Tektur vom 11.03.2021

Freistaat Bayern Staatliches Bauamt Passau Am Schanzl 2, Tel. 0851/5017-01, E-Mail : poststelle@stbapa.bayern.de			Unterlage	3
			Blatt Nr.	
			Datum	Zeichen
Planfeststellung		bearbeitet	Jan. 2017	Schmidhuber
B11 Deggendorf - Bayerisch Eisenstein		gezeichnet	Jan. 2017	Gigl / Weber
		geprüft	Jan. 2017	Berzl
		Lageplan		
Verlegung bei Schweinhütt		Maßstab 1 : 5000		
Aufgestellt: Deggendorf, den 10.02.2017 Staatliches Bauamt		gez. Wufka Wufka, Ltd. Baudirektor		
Projekt: B11_VSZ				
Datei:				
Geobasisdaten: © Bayerische Vermessungsverwaltung (Darstellung der Flurkarte als Eigentumsnachweis nicht geeignet)

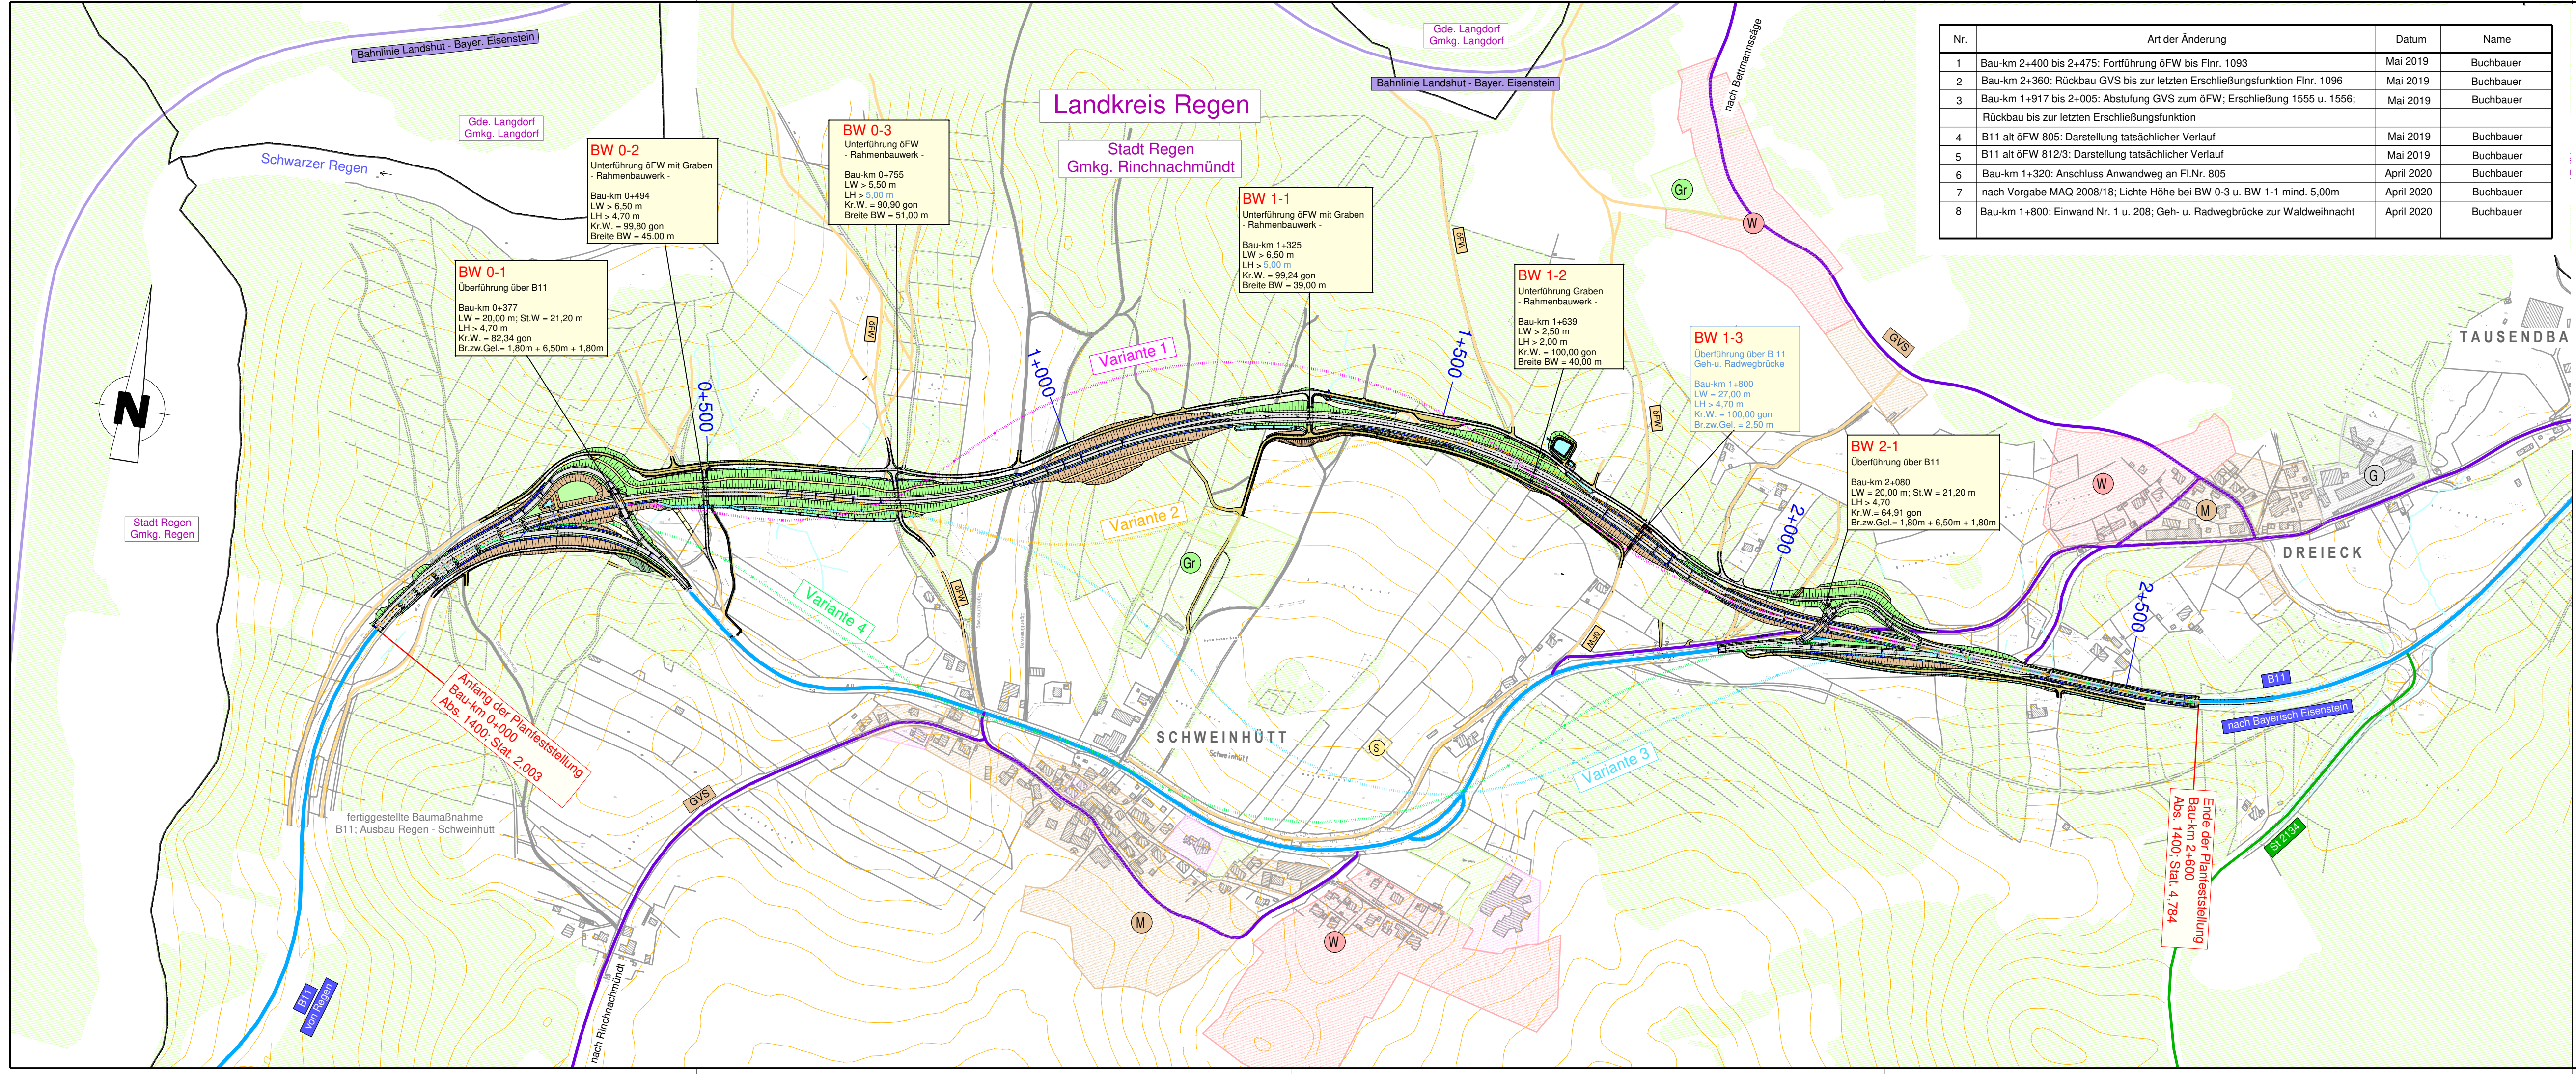
Nr.	Art der Änderung	Datum	Name
1	Bau-km 2+400 bis 2+475: Fortführung öFW bis Flnr. 1093	Mai 2019	Buchbauer
2	Bau-km 2+360: Rückbau GVS bis zur letzten Erschließungsfunktion Flnr. 1096	Mai 2019	Buchbauer
3	Bau-km 1+917 bis 2+005: Abstufung GVS zum öFW; Erschließung 1555 u. 1556; Rückbau bis zur letzten Erschließungsfunktion	Mai 2019	Buchbauer
4	B11 alt öFW 805: Darstellung tatsächlicher Verlauf	Mai 2019	Buchbauer
5	B11 alt öFW 812/3: Darstellung tatsächlicher Verlauf	Mai 2019	Buchbauer
6	Bau-km 1+320: Anschluss Anwandweg an Fl.Nr. 805	April 2020	Buchbauer
7	nach Vorgabe MAQ 2008/18; Lichte Höhe bei BW 0-3 u. BW 1-1 mind. 5,00m	April 2020	Buchbauer
8	Bau-km 1+800: Einwand Nr. 1 u. 208; Geh- u. Radwegbrücke zur Waldweihnacht	April 2020	Buchbauer
